改善箇所説明図

基準不適合発生箇所

A-A断面

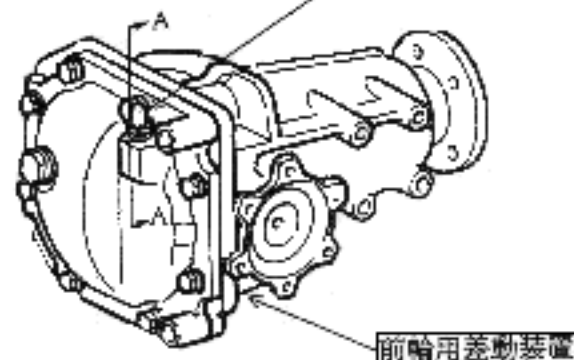
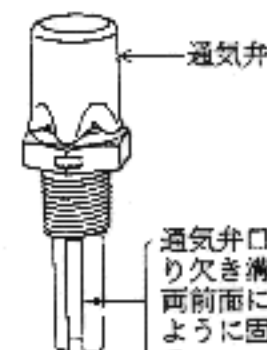
4輪駆動車の前輪用差動装置（フロントディファレンシャル）の通気のための構造が不適切なため、高速で走行した際、通気弁から潤滑油が漏れることがあり、潤滑油が減少して異音が発生し、最悪の場合、差動装置が損傷して走行不能に至るおそれがある。

通気弁口の切り欠き溝が車両前面にくるように固定する。

全車両、通気弁を対策品と交換し、所定の状態に取り付けるとともに、潤滑油量が著しく少ないものは、差動装置を点検し、損傷がある場合は、差動装置の損傷部品を新品に交換する。
